改善箇所説明図

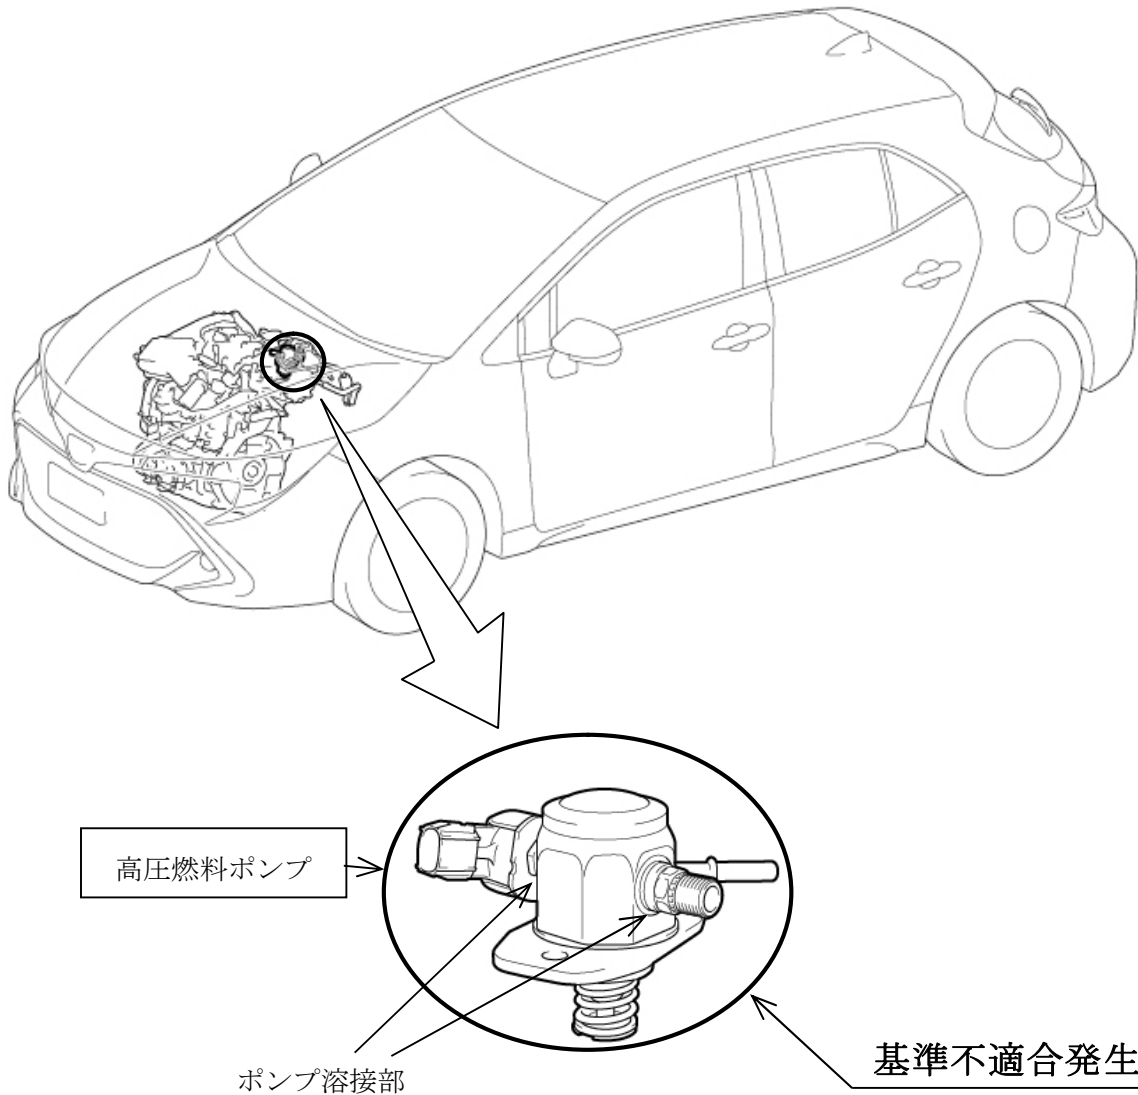
高圧燃料ポンプにおいて、燃料圧力に対する構成部品の耐圧性能が不足しているため、使用過程でポンプ内部が摩耗や損傷するものがある。そのため、ポンプ溶接部に応力が集中して、亀裂が発生し燃料漏れに至るおそれがある。

全車両、高圧燃料ポンプの製造番号を点検し、該当する場合は対策品に交換する。

識別：改善済車両には車台番号打刻の左上部に黄色ペイントを塗布する。
